「改善箇所説明図] ①

【改善前】

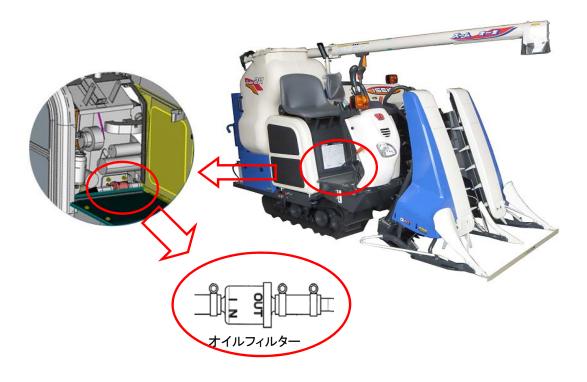
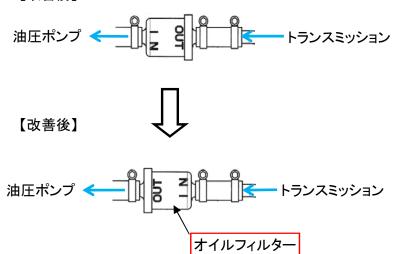
不具合発生箇所

動力伝達装置において、HST(静油圧式無段変速機)へ作動油を供給する回路内のオイルフィルターの接続方向を誤って指示したため、フィルターが逆向きに組み付けられたものがある。そのため、フィルター詰まり等で圧力が上昇した場合、エレメントの一部が剥がれオイルの流路を塞ぎ、最悪の場合、走行が不能となるおそれがある。

改善内容

全車両、新品のフィルターを正規の方向に組付ける。

識別

装着したオイルフィルターの向きで識別する。
